# Valtatien 2 parantaminen Friitalan eritasoliittymän ja Korven eritasoliittymän välillä

## Tiesuunnitelman tieturvallisuusarviointi (TTA)

### ARVIOINTIRAPORTTI

ARVIOINTIMUISTIO 18.1.2022

### **B1. Vt 2 plv. 1325-1545, sekoittumisalueen pituus**

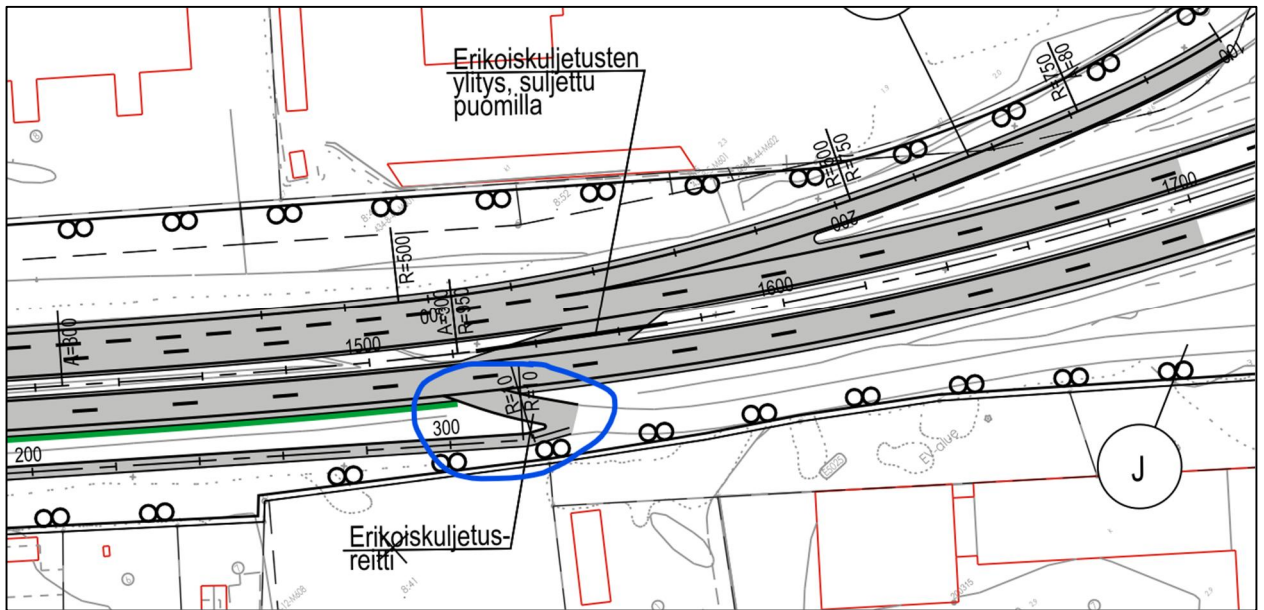
**ARVIOINTI:** E1 Korven eritasoliittymän rampin R2a ja E2 Laanin ETL:n rampin R4 välinen sekoittumisalue, ts. ramppien nokkapisteiden välinen etäisyys on noin 220 m pitkä. Liikennemäärät tai toimivuustarkastelun tulokset eivät ole arvioijan tiedossa, mutta mitoitus on alimittainen esim. Pääväylät kaupunkialueilla-ohjeen vaateeseen  $\geq 400$  m nähden (60 km/h:llä, ja  $\geq 450$  m, kun 80 km/h). Toisaalta mitoituksen reunaehdot nykyisten eritasoliittymien välissä ovat tiukat ja tiedossa on vastaavia väyliä, joissa samanpituisen sekoittumisalue toimii ainakin tyydyttävästi.

**KEHITTÄMISEHDOTUS:** Varmistetaan toimivuustarkasteluilla sekoittumisalueen riittävästä toimivuudesta. Tarvittaessa pohditaan mahdollisuuksia tilanteen lieväänkin parantamisen.

Sekoittumiskaista on nykyisen kaltainen ratkaisu. E2 Laanin eritasoliittymän ramppien muotoilun ja lisäkaistojen suunnittelun takia nykyinen sekoittumiskaista (237m) lyhentyynyt 222 metriin.

Hankkeen yhteydessä on tehty toimivuustarkastelut ja liittymässä ei tarkastelujen perusteella ole toimivuuden kannalta ongelmia.

*Asiat on käyty läpi Väyläviraston ja ELY-keskuksen kanssa erillisissä kokouksissa ja sekoittumiskaistan pituus on hyväksytty.*

## **B2. Vt 2 pl. 1520, erikureitin erkaneminen ja liittyminen J-väylään: puomi- ja tilakysymys**

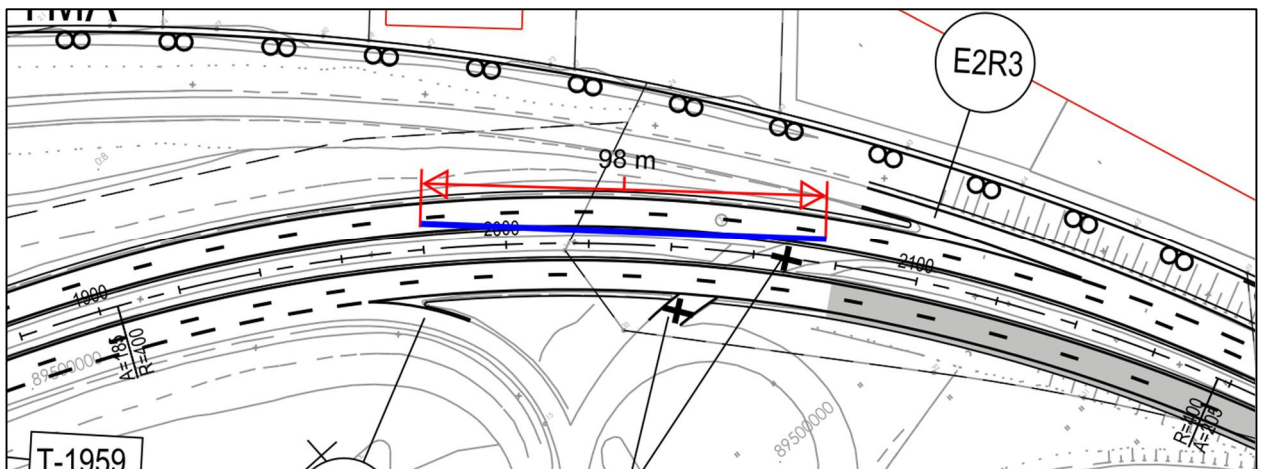
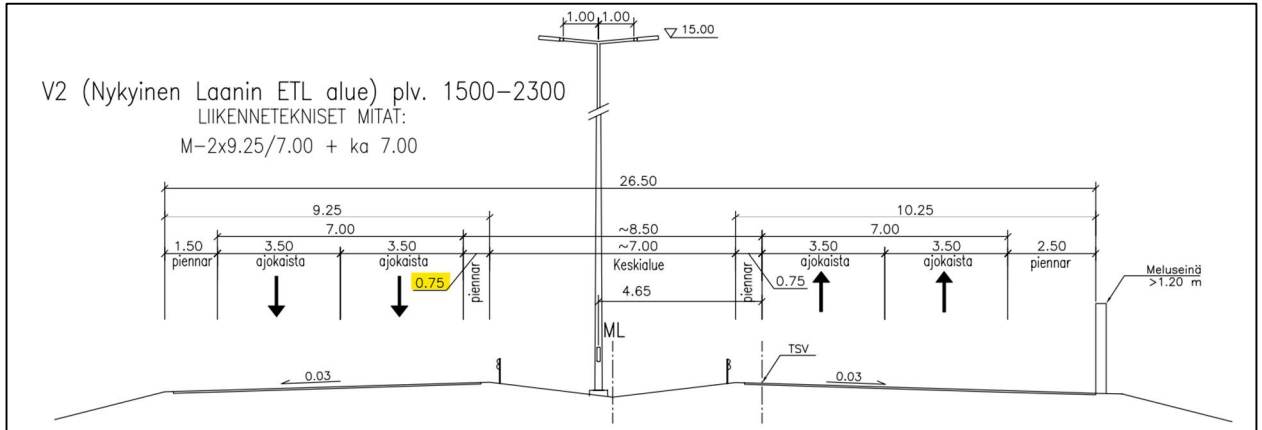
- Valtatien keskikaistan aukossa on eriku-puomi, mutta reuna-aukossa ei: Autoilija voi tahallisesti ajaa eriku-reitille, josta aiheutuu peräänajoriski valtatiellä ja jkpp-onnettomuusriski jkpp-tiellä. Lisäksi onko vaara, että J3-J -reitit pyöräilijä ohjautuu tahattomasti leveää "pääväylää" valtatie ajoradalle, vieläpä melko täydellisen näkemäesteen (melukaide h = 2,2 m) takaa autoilijan eteen?
- Melukaide ulottuu aivan suhteellisen jyrkkään eriku-erkanemiseen asti: Mahtuuko eriku kääntymään ongelmitta, lasti voi olla 7 m leveä??

- Puomi estäisi em. virheelliset ja riskialttiit ajosuoritukset. Lisäksi harkintaan pyöräilijöiden ohjaaminen tasossa olevalla reunakivellä, liikennemerkeillä ja/tai ajoratamerkinnoilla oikealle reitille (J3-väylälle).
- Tarkistetaan eriku-kääntymisen ajouratarkastelulla ja tarvittaessa lyhennetään melukaide, tai siirretään sen päätä etämmälle valtatiestä.

Kyseinen erikoiskuljetusreitti on nykyisen kaltainen ratkaisu. Lisätään liittymiskohtaan puomi. Melukaide voi tarvittaessa lyhentää.

*Lisätään liittymään puomi. Tutkitaan liittymä eriku-ajourilla (7x7x40). Lyhennetään tarvittaessa melukaidetta tai käännetään melukaide sivuun.*

**B3. Vt 2 plv. 1900-2180, keskikaistan kaitteen muodostama näkemäeste**

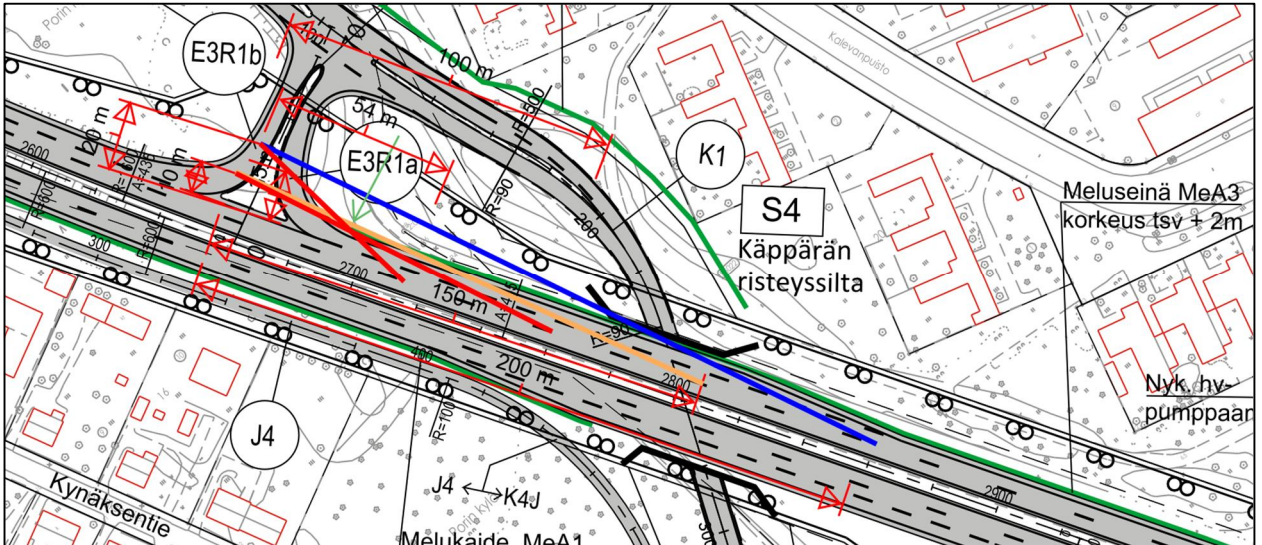
ARVIOINTI: Keskikaistalla oleva keskikaide voi muodostaa kriittisen näkemäesteen ulkokaarten puolella sisempää ajokaistaa ajaville, tässä tapauksessa Mäntyluodon suuntaan. Keskikaidetien normaalimitoituksessa 80 km/h:n mitoitussnopeudella pysähtymisnäkemän tulisi olla hyvällä laatu- tutasolla vähintään 160 m ja asetuksen vähimmäisarvo on 120 m (taajamassa välttävä 105 m).

Todettiin, että tarkastelujaksolla käytetyllä kaarresäteellä R = 400 m ko. pysähtymisnäkemä ulko- kaarten sisemmällä ajokaistalla on laskennallisesti noin 98 m, jolloin vähimmäisarvon saavutta- miseksi tulisi joko a) siirtää kaidetta hieman etäämmälle ajoradasta (noin ≥ 0,45 m), tai b) alentaa nopeusrajoitus 70 km/h:iin, jolloin pysähtymisnäkemä ylittäisi tyydyttävän laatutason rajan 95 m, tai c) erityisin perustein hyväksyä suunnitelman hieman alle välttävän oleva näkemäpituus.

KEHITTÄMISEHDOTUS: Harkitaan millä ratkaisulla näkemäpituus katsotaan riittäväksi.

Hankkeen aikana pysähtymisnäkemä käsitelty erillisessä geometrioiden käsittelykokouksessa Väyläviraston ja ELY-keskuksen kanssa. Hankkeen aikana Väyläviraston kanssa on sovittu, että ko. kohdassa sallitaan 70km/h arvot täyttävä pysähtymisnäkemä. Suunnitelmassa kyseiselle kohdalle ei ole osoitettu toimenpiteitä eli kyseessä on nykyinen tilanne.

*Väyläviraston ja ELY-keskuksen kanssa on pidetty geometria ratkaisusta erilliset kokoukset, jossa on päätetty, että keskialueen tiekaidetta ei lähdetä siirtämään, koska kyseessä on nykyinen valtatien geometria.*

**B4. Vt2 pl 2660 rampin E3R1 lohenpyrstöliittymä, liittymisnäkemä**

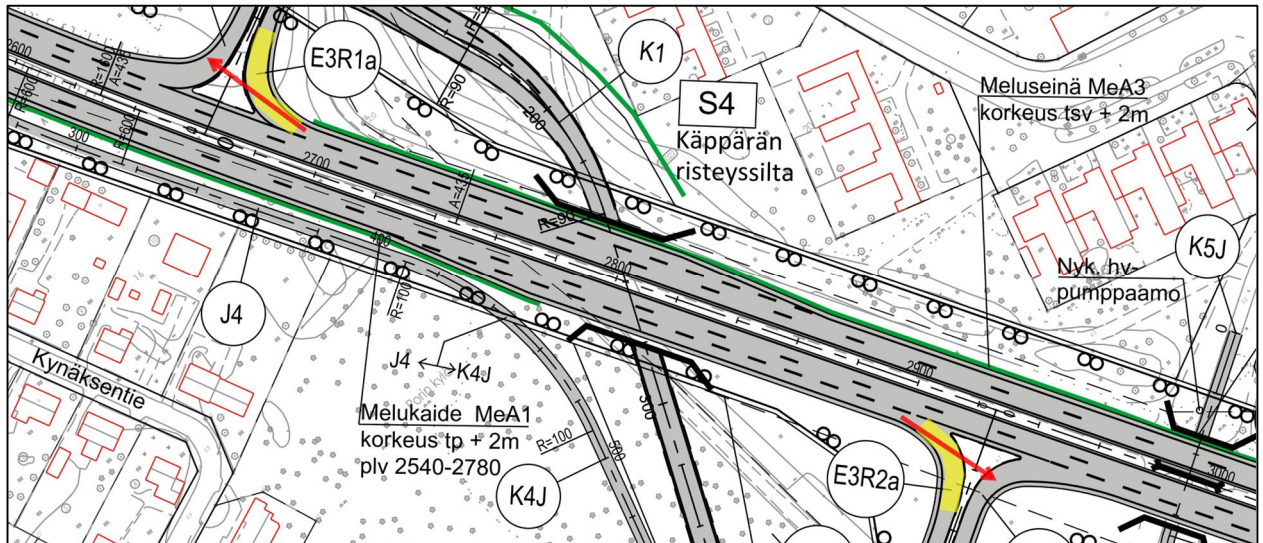
ARVIOINTI: Meluseinä MeA3 (h = 2 m) rajoittaa rampilta E3R1b saapuvan liittymiskohdan näkemää valtatieta lähestyvien suuntaan: Näkemäpisteen etäisyyden valtatiestä Ls ollessa taajaman minimiarvo 10 m, on näkemäpituus vain noin 54 m ja maaseudun hyvällä arvolla vain noin 100 m, kun ohjevaatimus on 200 m (poikkeuksellisesti 150 m). Taajaman tavoitearvolla 15 m meluseinän rajaama näkemä on noin 70 m. Mittaukset kuvassa ovat karkeita likiarvoja, ja pahoittelen pikakuvan sekavuutta. Punaiset näkemäviivat kuvaavat tilannetta esitetyn meluseinän kanssa.

KEHITTÄMISEHDOTUS: Pidennetään liittymiskohdan näkemä riittäväksi joko lyhentämällä meluseinää tai kääntämällä sen päätä kadun K1 suuntaan, missä voidaan osin hyödyntää nykyistä rampipohjaa. Oranssi näkemäviiva kuvaa ohjeen minimivaadetta: Ls = 10 m => Näkemä on 150 m. Sininen viiva kuvaa parasta ohjevarvohdistelmää: Ls = 20 m => Näkemä on 200 m. Tavoiteltava hyvän laatutason tilanne voisi mahdollisesti olla Ls = 15 m ja näkemäpituus 200 m.

Lyhennetään meluseinää Me3A (tsv+2m) noin 20m liittymisnäkemän ohjeen minimivaadetta vastaavaksi. kts. kohta B5.

Lyhennetään meluseinää noin 20m. Kts. myös kohta 5B.

### **B5. Vt2 E3 pl. 2660 ja pl. 2930, ramppien R1 ja R2 lohenpyrstöliittymien tiukka mitoitus**

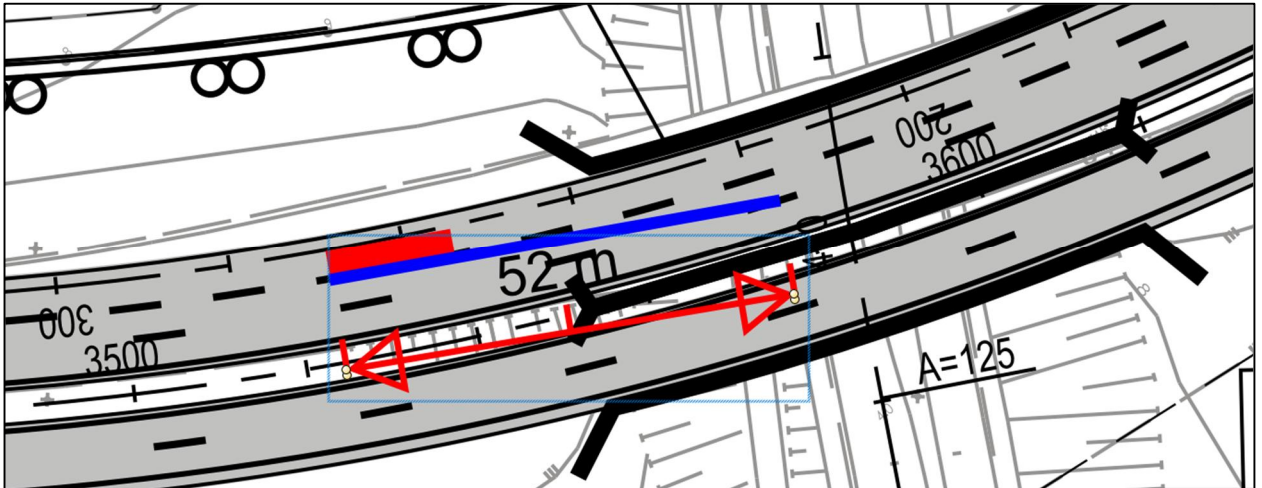
**ARVIOINTI:** Suuntaisliittymä sinänsä on hyvä, kokonaisturvallinen ratkaisu, mutta erkanevien lohenpyrstöramppien E3R1 ja R3 muista lohenpyrstöistä tilanpuutesyistä poikkeava tiukka vaaka-geometria voi tulla yllätyksenä autoilijoille, etenkin liukkaalla kelillä, ja koska järjestely on osin meluesteen katveessa.

Yleisin onnettomuustyyppi (45 %) suuntaisliittymissä onkin yleensä ollut suistuminen. Loivan kuperan taitteen ( $S = 10\,000$ ) takana oleva R2 hahmottuu autoilijalle hieman myöhemmin kuin koveran taitteen ( $S = 6000$ ) takana oleva R1. Riski liian korkeaan tilannenopeuteen kasvaa, samoin suistumisriski tiukassa kaarteessa, mahdollisesti liittyvää ramppia ajavan kylkeen.

Meluesteen pään lähellä erkanevan autoilijan pysähtymisnäkemäpituus näyttäisi olevan alle ohjeen vähimmäisarvon 55 m (50 km/h), eikä ehkä täytyä taajaman välttävää arvoakaan 45 m.

**KEHITTÄMISEHDOTUS:** Ramppien suunnittelussa tavoitteena on, että autoilija voi ennakoida näkemästään rampin geometriasta ajonopeuden muutosalueet ja sopeuttaa tilannenopeutensa niiden perusteella. Ennakointia voisi tehostaa parantamalla lohenpyrstöliittymän ja etenkin sen tiukkuuden riittävän aikaista hahmottumista. Tämä voisi tapahtua tiukan kaarteeseen ulkoreunan rajaamista matalalla tiekaiteella ja/tai esim. myötäävien pollarien rivillä. Joka tapauksessa suistumisriskiä voisi pienentää tehostetulla talvikunnossapidolla. Yksi tarvittaessa harkittava lisäkeino voisi olla erkanemiskaistan pidentäminen (lisämatkaa hidastamiselle ja mahdollisessa ruuhkassa jonottamisellekin), mihin R1:n puolella näyttäisi olevan hyvin tilaa.

Suuntaisliittymäramppien mitoituksessa käytetty perusverkon eritasoliittymä- ohjetta. Hankkeen aikana ramppien mitoitusta on käsitelty erillisessä eritasoliittymien geometrioiden käsittelykokouksessa Väyläviraston ja ELY-keskuksen kanssa ja kyseinen mitoitus hyväksytty voimassa olevan asemakaavan/tilanpuutteen takia. Liittymiskaistojen pituutta on lisätty 20m ohjeen mitoitukseen nähden.

E3R1a- liittymän pysähtymisnäkemän parantamiseksi vähimmäisarvon mukaiseksi lyhennetään meluseinää MeA3 (tsv+2m) n. 20m.

*Lyhennetään meluseinää noin 20m. Vaikutus meluarvoihin on todennäköisesti hyvin vähäinen ja toisaalta liikenneturvallisuus on merkittävin asia.*

*Lohenpyrstöihin ei esitetä kaiteita tai tienviittoja tms, koska olisivat toiseen suuntaan näkemäesteenä.*

*Rakennussuunnitelma vaiheessa kiinnitetään erityistä huomiota ko. asiaan ja pohditaan löytyisikö suistumisriskille muuta ratkaisua.*

### **B6. vt2 plv. 3440 – 3650, näkemien riittävyys?**

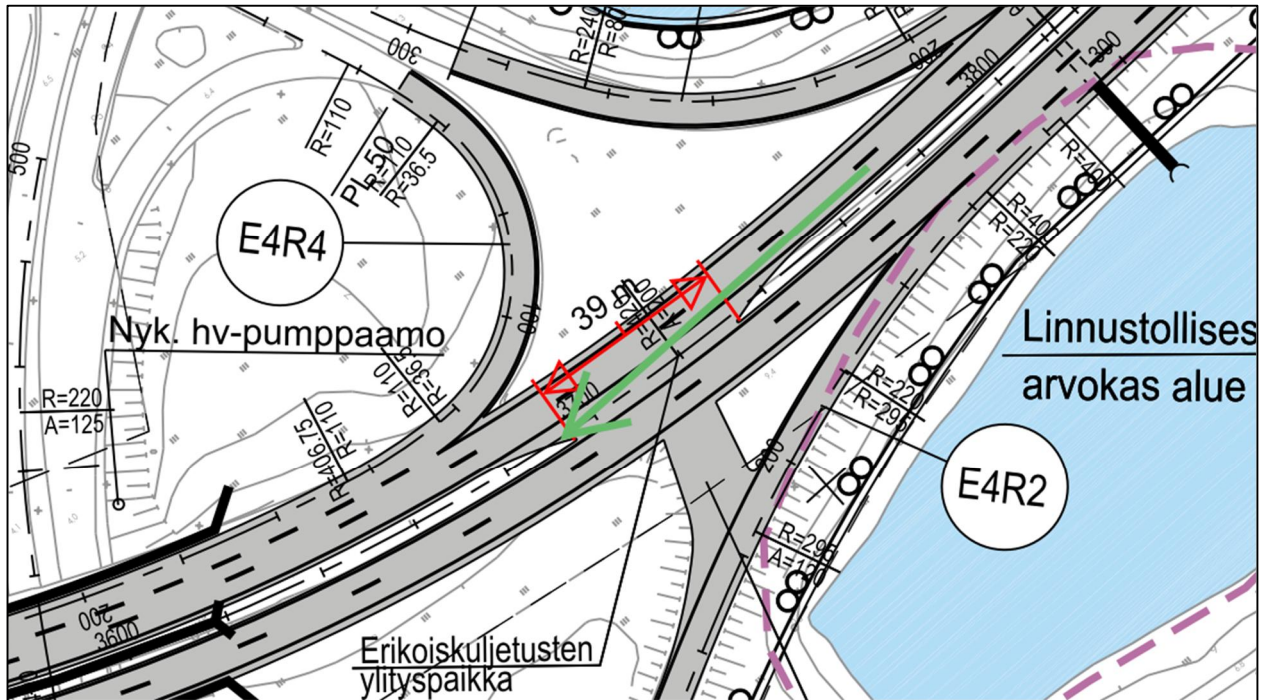
ARVIOINTI: Miltei vastava ulkokaarten sisemmän ajokaistan pysähtymisnäkemätilanne kuin havainnossa B3 (+ tässä sillankaiteet), tässä kaarresäde on hieman suurempi,  $R = 407$  m.

Lisäksi sisäkaarten liittymiskaistan kohdalla herää kysymys näkeekö etenkin pitkän raskaan ajoneuvon kuljettaja peilistä riittävän kauas taakse voidakseen turvallisesti liittyä suoraan jatkuvalle ajokaistalle. Karkean arvion mukaan kuvan tilanteessa peilinäkemäpituus olisi noin 50 m.

KEHITTÄMISEHDOTUS: Pysähtymisnäkemästä samat ajatukset kuin kohdassa B3.

Pohditaan, onko sisäkaarteissa peilistä viereiselle kaistalle riittävä. Tosin tilanteen parantamiseen ei taida helposti löytyä muuta kuin nopeusrajoituksen alentaminen?

Pysähtymisnäkemä vrt. havainnot B3 ja B10.

Liittymisnäkemän parantamiseen ei ole geometrasta ratkaisua. Geometria on nykyisen valtatie mukainen.

*Valtatie geometria on nykyinen. Liityntänäkemästä ei ole olemassa erillistä ohjetta. Linja-autopysäkit-ohje: voidaanko soveltaa siinä esitettyä pysäkillä lähtevän linja-auton näkemävaatimuksia? Toisaalta tässä tapauksessa linja-auto on pysähdyksissä ja liikkeelle lähdessä, joten tilanne ei ole ihan vastaava.*

*Pohditaan nopeusrajoituksen säilyttämistä 70km/h koska kyseessä on kaupunkitiejakso?*

### **B7. Vt2 pl. 3700, ohjautuminen vastatulevien ajoradalle eriku-aukosta?**

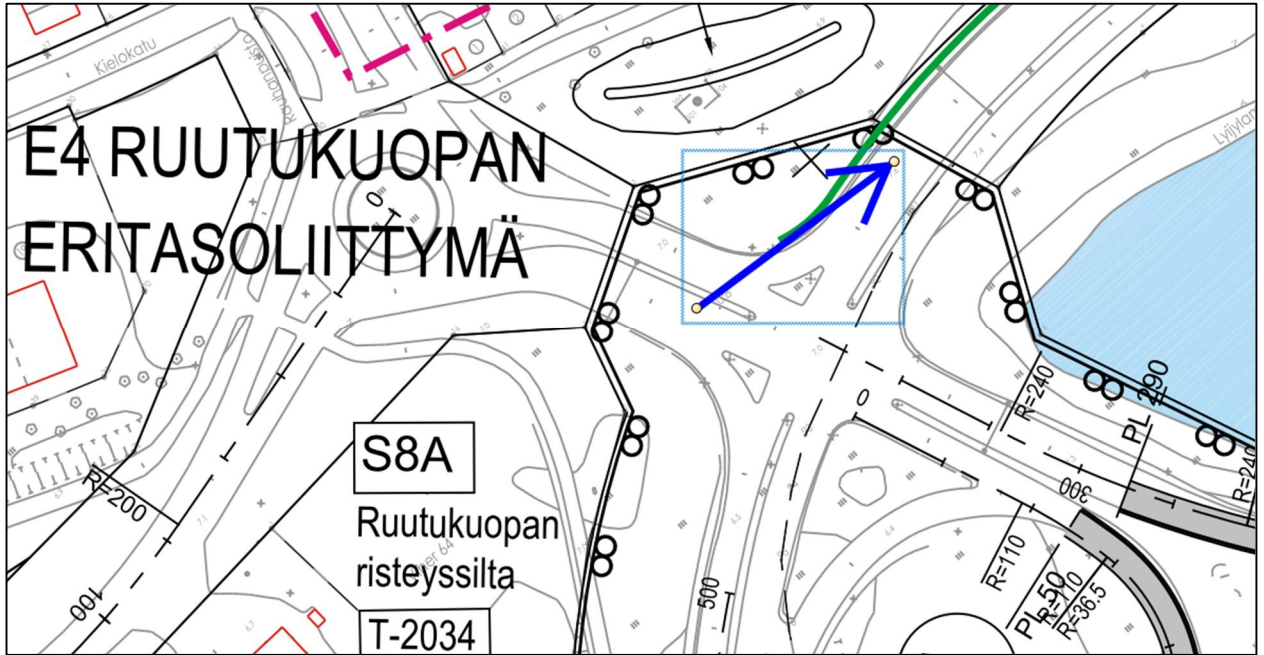
**ARVIOINTI:** Keskikaistan eriku-aukosta puuttuu puomimerkintä, vaikka aukko on poikkeuksellisen pitkä (noin 40 m) ja sijaitsee kaarteessa, jolloin se on ”ottava” ajosuunnassa pohjoiseen. Merkittävä vaaratilanne voi syntyä myös, jos autoilija tahallisesti päättää tehdä U-käännöksen aukon avulla.

**KEHITTÄMISEHDOTUS:** Puomijärjestelyjen lisääminen suunnitelmaan kuten on eriku-aukoissa pl. 1280 ja pl. 1550.

E4R3 lohenpyrstön kohdalta kulkee myös hälytysajoneuvot E8 Ruutukuopan eritasoliittymän ollessa veden vallassa (eli ns. hätäreitti). Ratkaisuna lienee paras yliajettavat sulkupylväät tässä kohdassa.

*Lisätään yliajettavat sulkupylväät keskialueelle.*

**B8. Vt2 ramppien E4 R3/R4, Raumantien (vt8) ja Rauhanpuisto-kadun liittymä (Vt2 pl. 3370), melukaide näkemäesteenä**

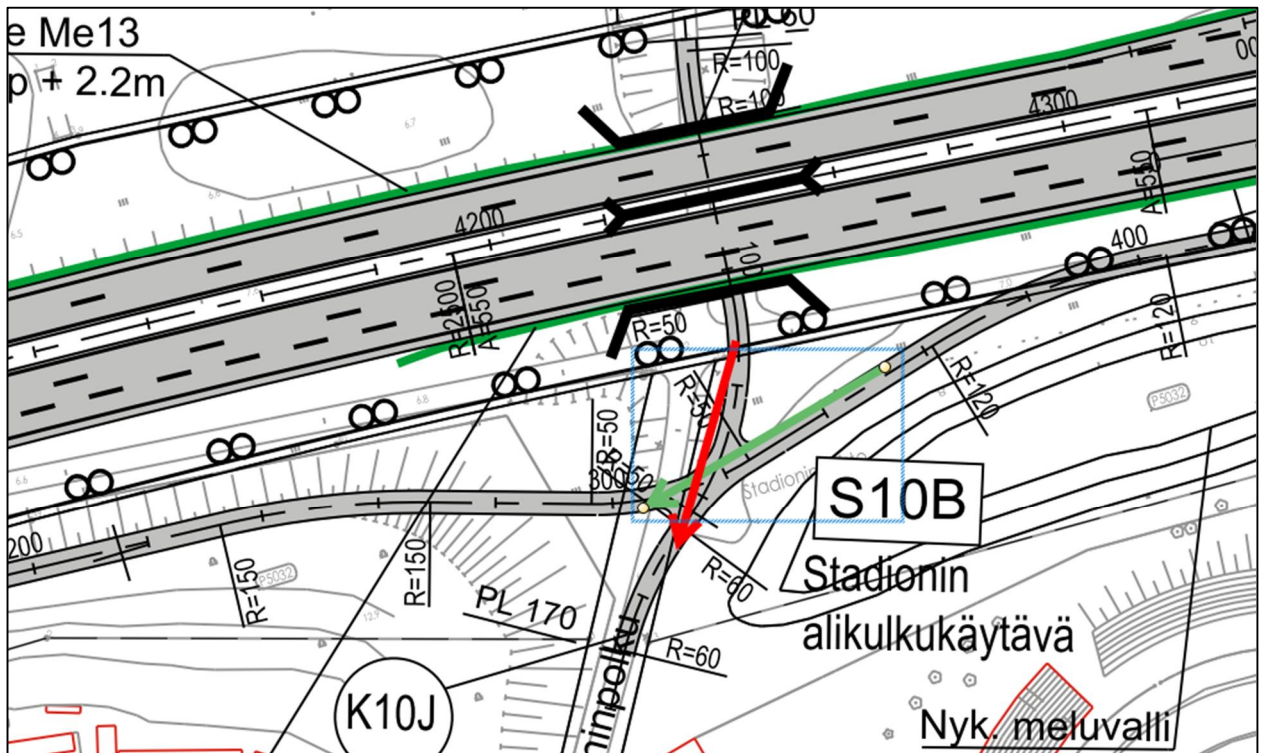
ARVIOINTI: Liva-liittymän kainaloon on esitetty 1,6 m korkeaa melukaidetta, joka rajaa näkemiä liittymässä. Näkemien tulisi olla turvallisuuden kannalta riittävät myös ajatellen tilannetta, jossa valo-ohjaus on pois käytöstä.

KEHITTÄMISEHDOTUS: Selvitetään olisiko melukaidetta lyhennettävä tai sen päätä siirrettävä etäämmälle ajoradasta. ehkä jopa yhdistettävä olevan meluvalliin.

Käännetään melukaiteen päätä siten, että näkemät täyttyvät.

*Käännetään melukaiteen pää/kaiteen lyhentäminen. Niin, että saadaan näkemäaluevaatimus täyttymään.*

### **B9. Vt2 pl. 4240, S10B Stadionin alikulun edustan JKPP-väylien liittymäjärjestelyt**

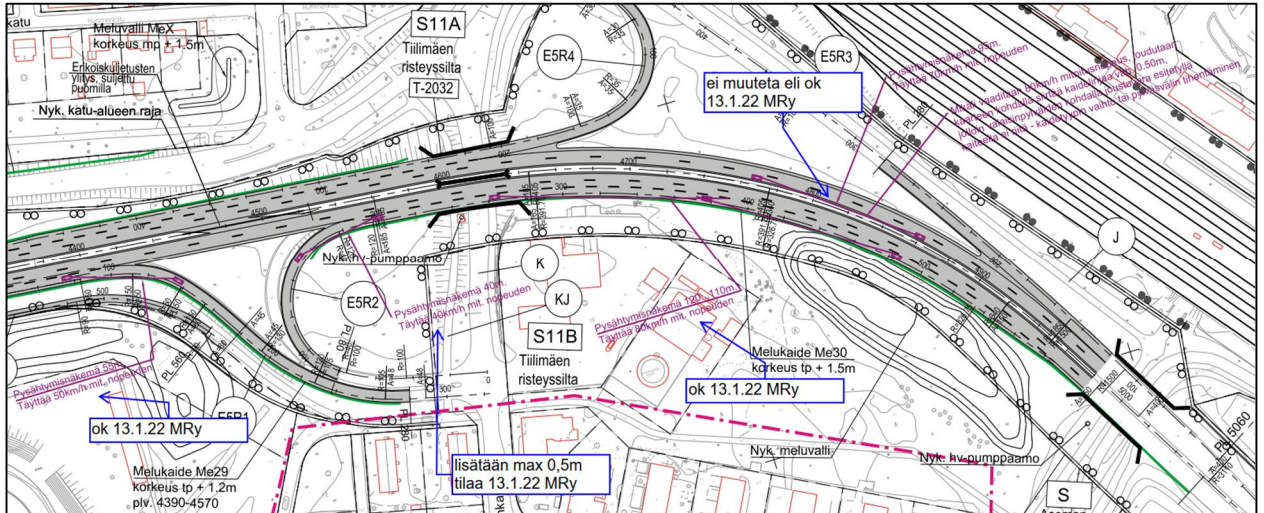
**ARVIOINTI:** Alikulun edustan JKPP-väylän nelihaaraliittymää on esitetty merkittävästi parannettavaksi siirtämällä risteämiskohta niin etäälle alikulusta, jolloin näkemät saadaan hyviksi. Liittymäkulmat ovat kuitenkin hyvin vinot, jolloin alikulusta punaisen nuolen suunnasta ajavan pyöräilijän on tavanomaista haastavampaa luotettavasti havainnoida vihreän nuolen osoittamasta suunnasta takaviistosta alamäkeen vauhdilla lähestyvää pyöräilijää. Vastaava kohonnut risteämisen nettomuuden riksi on myös liittymän toisella puolen liittymäkulman ollessa reilusti suorakulmaista vinompi, ja pituuskaltevuus todennäköisesti selvästi vauhtia lisäävää kummallakin saapumissuunnalla.

**KEHITTÄMISEHDOTUS:** Pohditaan mahdollisuuksia turvallisuuden parantamiseen: liittymäkulmien suorakulmaistaminen, väistämisvelvollisuudet ym. liikenteen ohjaus, kiertoliittymä, tärinäraidat...?

Turvallisuutta pyritty parantamaan jo nyt hieman asemakaava "vastaisella" linjauksella. Liittymäkulman suorakulmaistaminen vaatisi laajempia toimenpiteitä. Liittymän turvallisuutta parannettava liikenteenohjauksen suunnittelussa rakennussuunnitelmavaiheessa. Lisäksi ei istuteta pensaita/puita näkemäesteeksi alikulkukäytävän reunoille.

*Rakennussuunnitelmassa liikenteenohjauksessa kiinnitettävä erityistä huomiota ja tarvittaessa lisätään kolmioita, maalauksia ja heräteraitoja. Vihersuunnitelmassa ei esitetä isoja pensaita tai puita ko. kohtaan. Maaleikkaukset tehdään niin, että näkemät täyttyvät.*
